# MÉMOIRE EN RÉPONSE A L'ISSUE DE L'ENQUÊTE PUBLIQUE

## PARC ÉOLIEN DE BREBIERES

## COMMUNE DE BREBIERES

**Procès-verbal de synthèse des observations**  
**du jeudi 20 juillet 2023**

Figure 6 - Manufacture de Douai (Renault Group) à proximité du PE DE BREBIÈRES

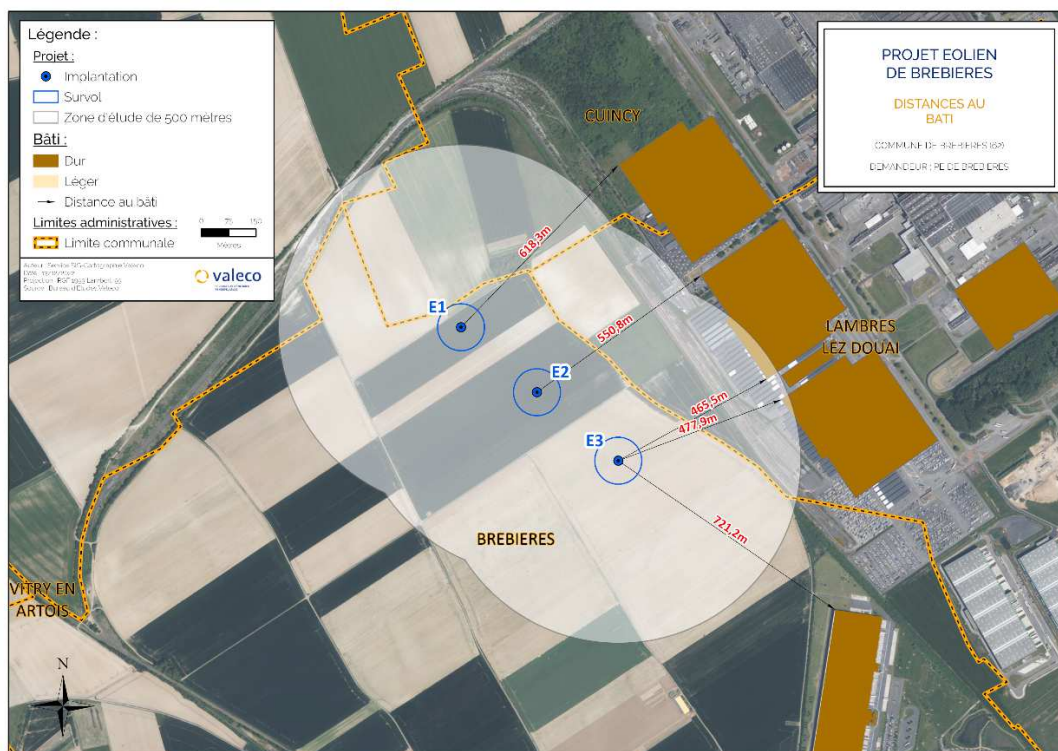
3. Au regard de la partie boisée au plus proche de l'éolienne E1	78
4. Au regard et au plus rapproché du site Envision/ Renault Electricity (300 mètres ont été indiqués dans les observations).....	79

Depuis son mât, l'éolienne la plus proche, est la E3 avec une distance de 465.5m vis-à-vis de la future usine d'Envision. Cette information est retrouvable dans l'étude de dangers qui démontre par ailleurs que c'est une distance suffisante pour ne pas générer de risques vis-à-vis de cette usine. (cf chapitre K, section 1 de ce mémoire en réponse.)

**Figure 7 - Carte du contexte éolien dans un rayon de 20 km du projet éolien**

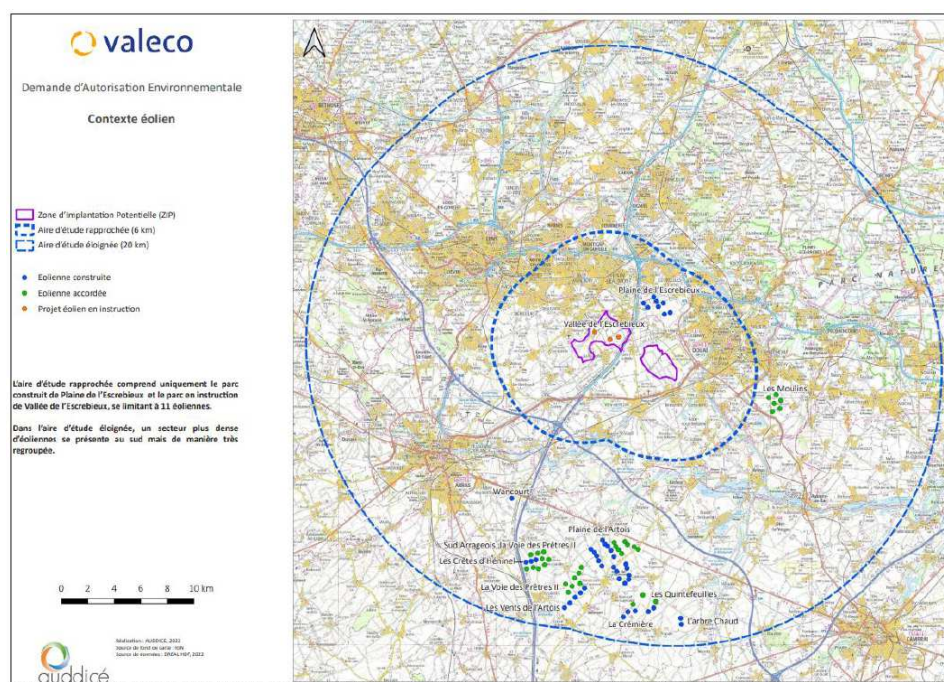
5. Au regard des autres sites éoliens dans un rayon de 20 kms	80
6. Au regard de la ligne ferroviaire utilisée pour le transport de marchandises mais néanmoins pouvant être remise en service entre Lens et Corbehem. ....	81

Ainsi, le contexte éolien est appréhendé comme « peu dense » (*Étude d'impact sur l'environnement – Projet de parc éolien de Brebières – Décembre 2019 – Actualisation Décembre 2022*, p.190). Les effets de cumul éolien sont donc très faibles et peu significatifs (p.342).

Figure 8 - Le réseau ferroviaire dans les environs du projet

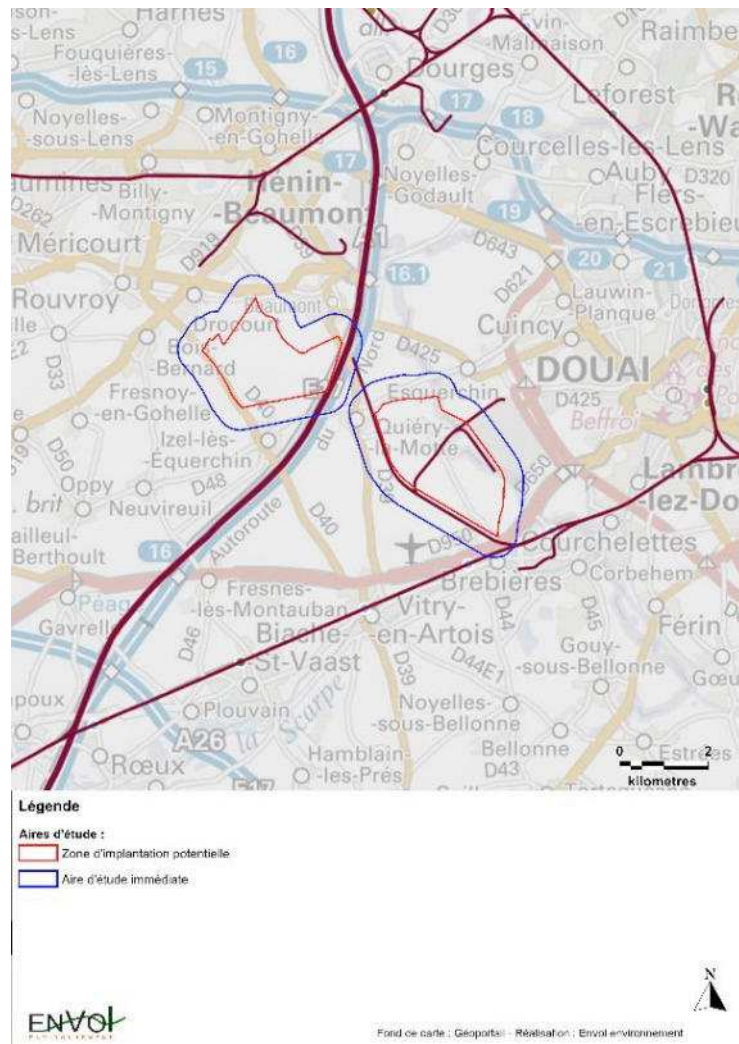
**K. AU REGARD DE LA LIGNE FERROVIAIRE UTILISEE POUR LE TRANSPORT DE MARCHANDISES MAIS NEANMOINS POUVANT ETRE REMISE EN SERVICE ENTRE LENS ET CORBEHEM.**

Effectivement, « Une ligne ferroviaire non électrifiée à double voie reliait initialement la gare de Lens à celle de Corbehem. Remise à voie unique, elle a été fermée au trafic des voyageurs sur la totalité de la ligne en 1955 et à celui des marchandises en 1989 entre Lens et Quiéry-la-Motte. Un court tronçon est resté en service entre les usines automobiles (Usine Renault de Douai à Lambres-lez-Douai) et la bifurcation de Corbehem. Cette voie ferroviaire n'est utilisée aujourd'hui que pour le transport de marchandises. » (*Étude d'impact sur l'environnement – Projet de parc éolien de Brebières – Actualisation décembre 2022*, p.98). Cette dernière a bien été prise en compte dans nos études de contraintes puisqu'une distance de recul de 200 mètres a été appliquée de part et d'autre de cette ligne ferroviaire.

Figure 33 - Synthèse des différentes aires d'étude

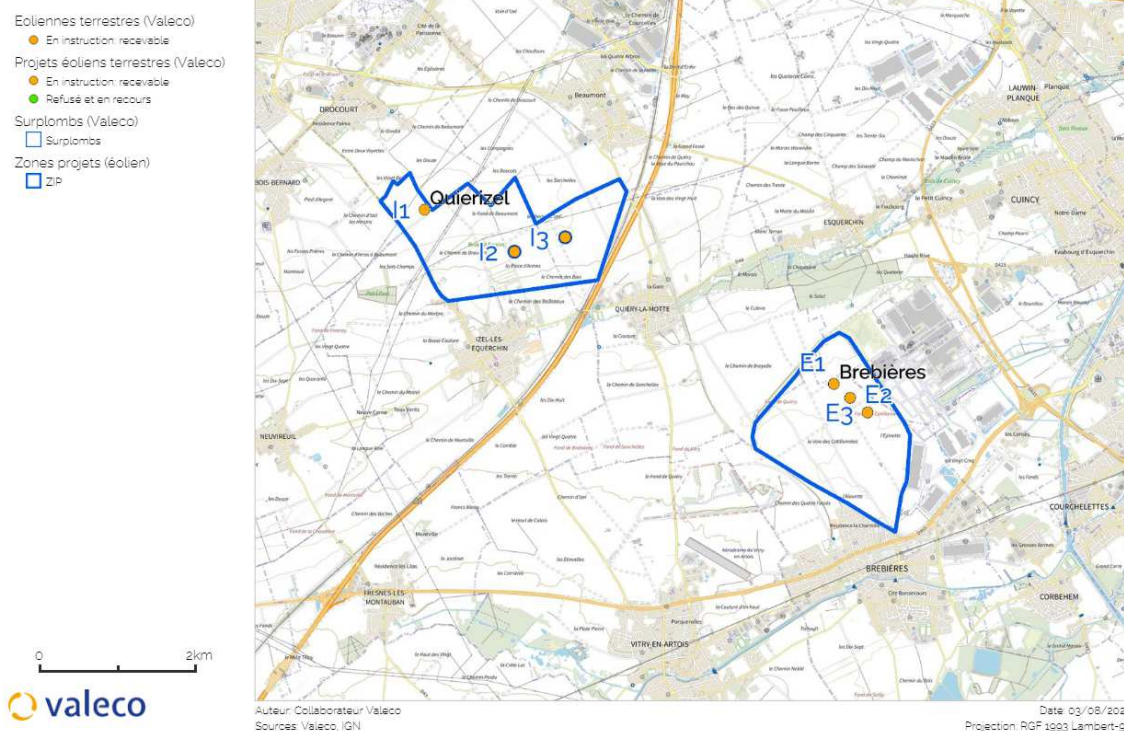
V. UN REFUS D'IMPLANTATION DE 3 EOLIENNES SUPPLEMENTAIRES – CF. ARRETE PREFECTORAL – POUR LEQUEL SEMBLE-T-IL VOUS ETES CONCERNES VISE LES COMMUNES D'IZEL LES ESQUERCHIN ET QUIERY-LA-MOTTE. QUELLES SONT LES SIMILITUDES OU DIFFERENCES AVEC LE PROJET DE BREBIERES ?

Le principal point commun entre les deux projets réside en leur contexte d'émergence : les sociétés Valeco et Intervent ont été désignées porteur de ces deux projets après avoir remporté un appel à projets émis par la communauté de communes d'Osartis. En effet, les sociétés VALECO et INTERVENT ont entrepris en 2013 une étude de faisabilité pour l'implantation de parcs éoliens dans une approche globale sur trois communes, c'est-à-dire sur la commune de Brebières, ainsi sur celles de Quiéry-la-Motte et Izel-lès-Equerchin. En effet, cette approche élargie se justifie par la réalisation d'un second projet éolien concomitant au projet éolien de Brebières, sur les deux autres communes de Quiéry-la-Motte et Izel-lès-Equerchin, et dénommé " de La Vallée de l'Escrébieux ". Ce projet est également développé par les sociétés VALECO et INTERVENT. Etant donné la proximité entre les deux projets éoliens, il a été décidé de réaliser une zone d'étude commune à ces deux projets.

Si ces parcs semblent proches géographiquement, les projets de parcs éoliens implantés sur les communes de Quiéry-la-Motte et d'Izel-lès-Equerchin d'un côté et sur la commune de Brebières de l'autre, sont bien distincts, notamment du point de vue de leurs sensibilités et d'une distance de 3 km les séparant justifiant dès lors la création de deux zones d'implantation potentielles distinctes.

**Figure 34 - Zones du territoire favorables au développement de l'énergie éolienne**

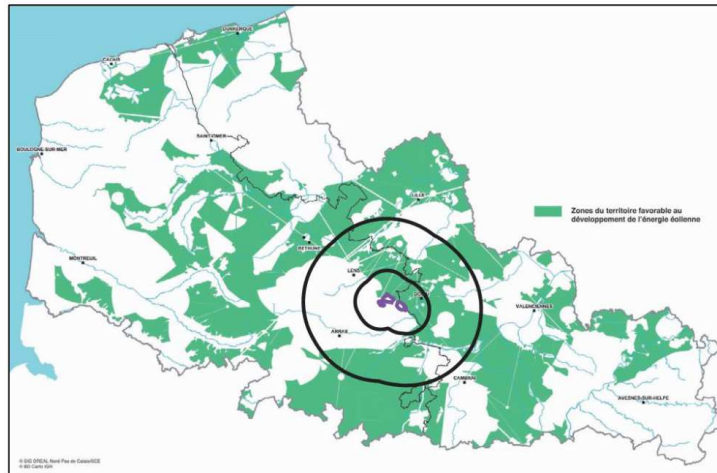
2. Il est mis en avant que le projet serait situé en dehors de la zone de densification éolienne prévue par les services de l'État ; qu'en est-il ? .....	108

Le projet de parc éolien de Brebières est compatible avec l'ex-SRE (Schéma Régional de l'Eolien) dont l'objectif est d'améliorer la planification territoriale du développement de l'énergie éolienne et de favoriser la construction des parcs éoliens dans des zones préalablement identifiées. Bien qu'annulé en 2016 pour défaut d'évaluation environnementale préalable, le SRE reste néanmoins un document d'intérêt pour la prise en compte des sensibilités, notamment du point de vue paysager. Dans ce contexte, l'EIE précise que « Le site éolien s'inscrit principalement dans un zonage du territoire

favorable au développement de l'énergie éolienne. » (*Étude d'impact sur l'environnement – Projet de parc éolien de Brebières – Actualisation Décembre 2022, p.44*).

Figure 41 - Les cavités souterraines au sein de l'aire d'étude immédiate

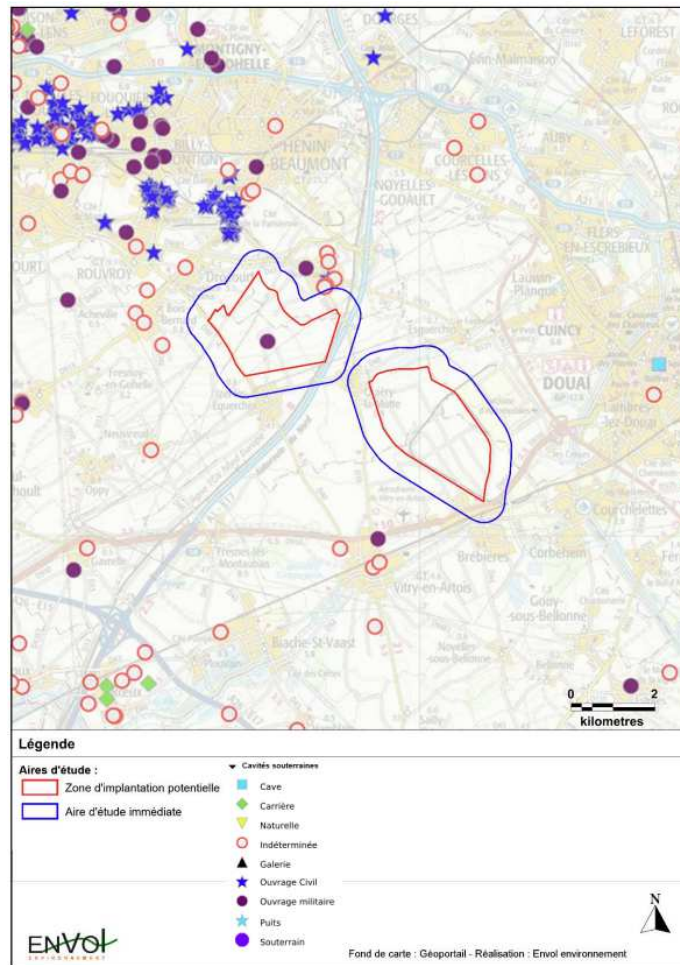
AA. UN OU DES SITES ARCHEOLOGIQUES SONT-ILS SUSCEPTIBLES D'ETRE CONCERNES PAR LA ZONE DE PROJET ?

En effet, le projet éolien de Brebières présente une sensibilité archéologique potentielle : « L'Institut National de Recherches Archéologiques Préventives (INRAP) recense en décembre 2022 185 sites archéologiques en région Hauts-de-France dont 41 dans le département du Pas-de-Calais. Aucun d'entre eux ne se trouve dans la Zone Potentielle d'Implantation. Cependant, la présence d'une nécropole mérovingienne à 500 mètres de la ZIP (monument historique inscrit M.H. à Quiéry-la-Motte) montre que le secteur est potentiellement sensible au thème de l'archéologie. Un projet éolien sur la ZIP est susceptible de porter atteinte au sous-sol au niveau de certains ouvrages » (*Étude d'impact sur l'environnement – Projet de parc éolien de Brebières – Décembre 2022*, p.115).

**Figure 58 : prise en compte des futurs locaux d'envision**

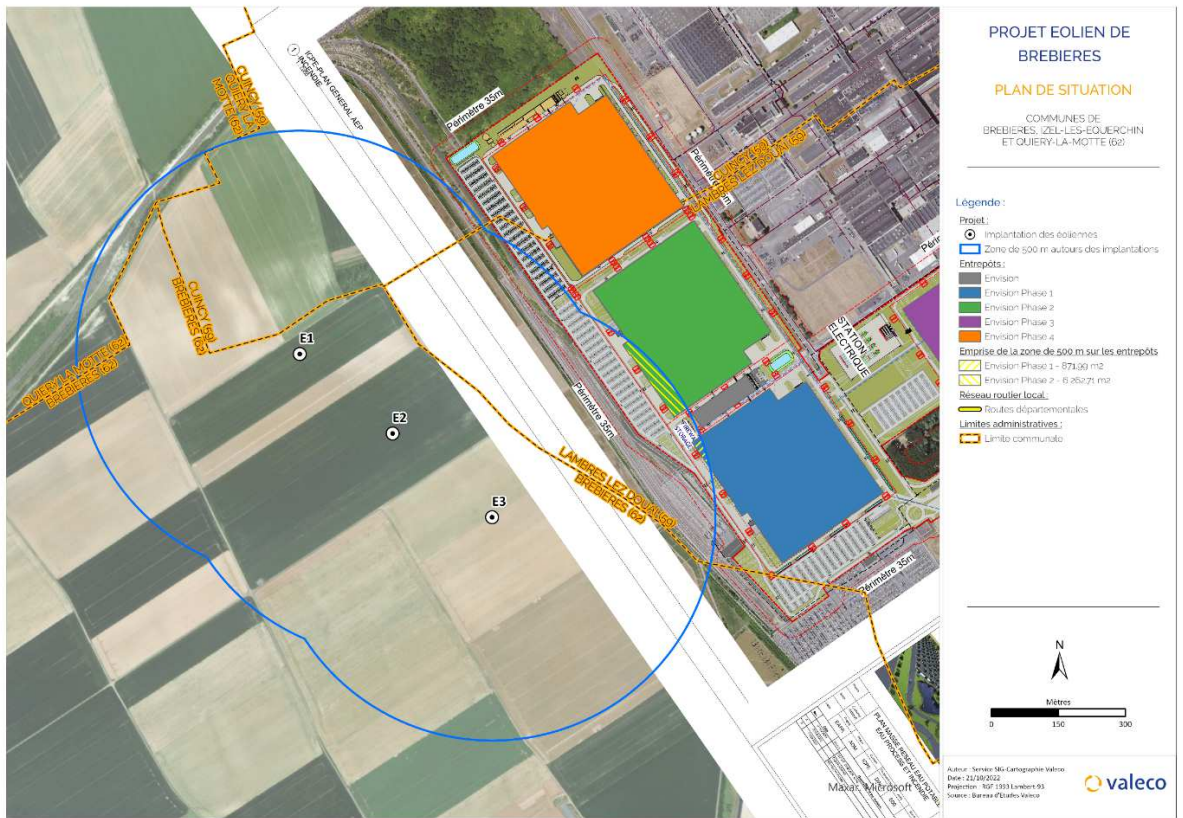
1.Au regard des entreprises proches et notamment Envision.  
138

Des échanges avec l'entreprise d'Envision entre juillet à novembre 2022 ont permis de prendre connaissance des plans de l'usine en attente d'autorisation et définir le nombre de personne exposée par scénarios étudiés.

La prise en compte des nouvelles personnes exposées par cette activité a induit le déplacement des E2 et E3 pour être conforme au guide Ineris.
